改善箇所説明図③

大型バスにおいて、VSC（車両安定制御システム）オフスイッチの識別表示が不適切なため、協定規則第121号に適合しない。

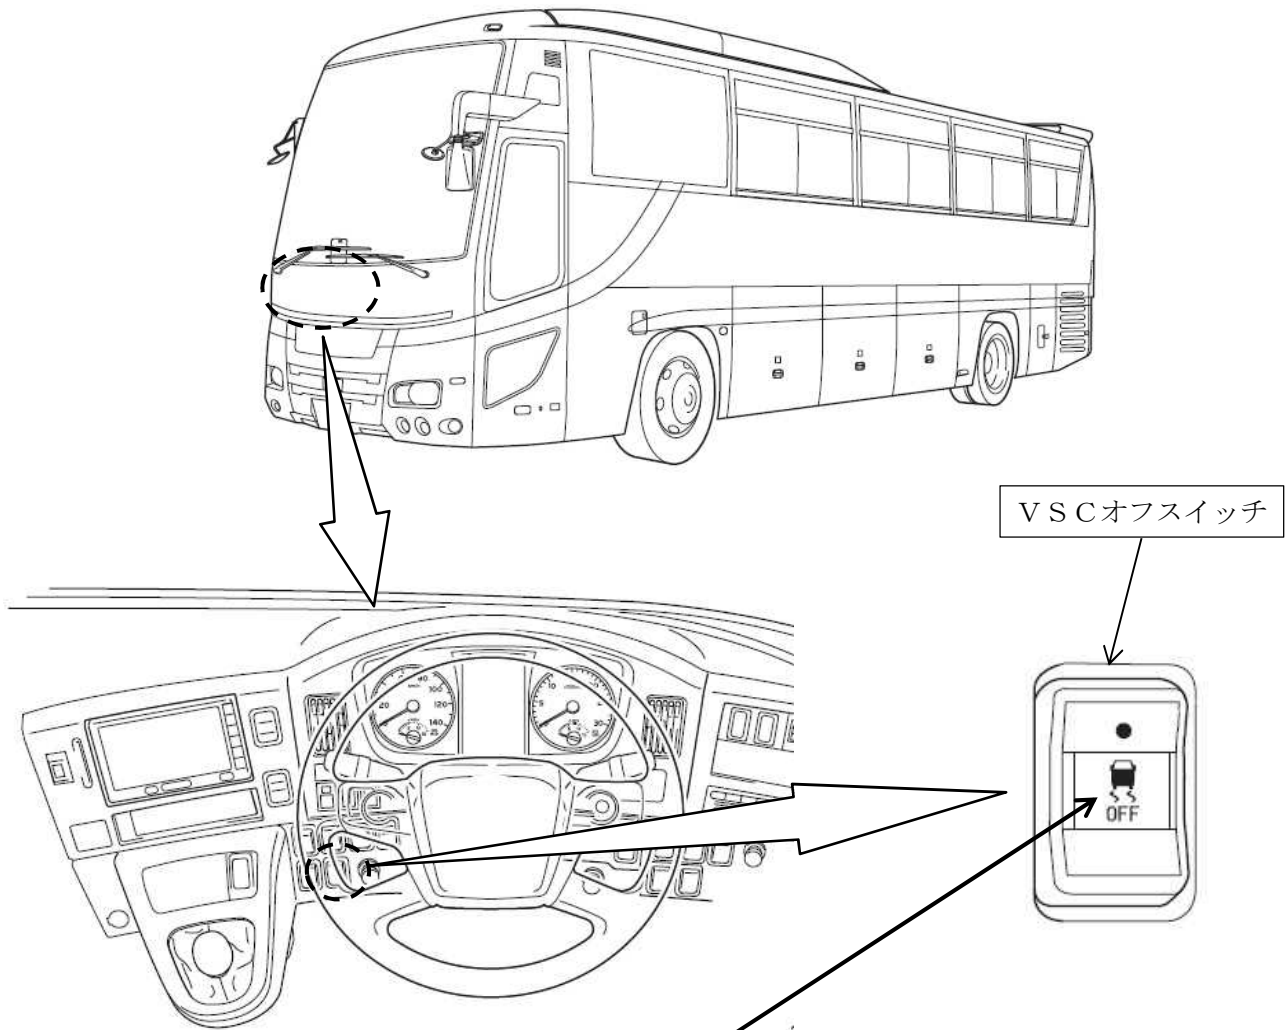
基準不適合発生箇所

改善の内容：

全車両、VSCオフスイッチを正規品に交換する。

識別：改善済車両にはネームプレートに白色ペイントを塗布する。
